## **RELATÓRIO DE FISCALIZAÇÃO RF/DS/GSB/002/2021**

**(Processo: 2021-3W250)**

**Município:** Aracruz (Região Litorânea)

**Assunto:** Fiscalização do Sistema de Abastecimento  
de Água (Bloco 3)

Figura 58– ETA Barra do Sahy.

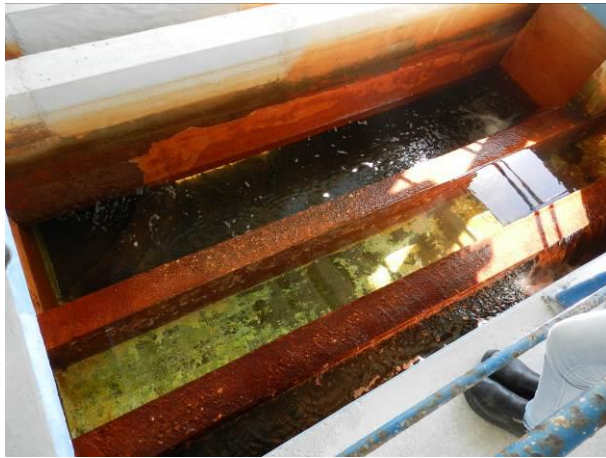
**CONSTATAÇÃO C12:** Necessidade de manutenção nos filtros nas seguintes unidades operacionais do S.A.A. da Região Litorânea de Aracruz: ETA Barra do Riacho, ETA Barra do Sahy, ETA Coqueiral e ETA Vila do Riacho.

**Determinação D12:** A CESAN deve realizar operação e manutenção adequada das unidades integrantes dos sistemas de abastecimento de água, de acordo com as exigências dos regramentos vigentes.
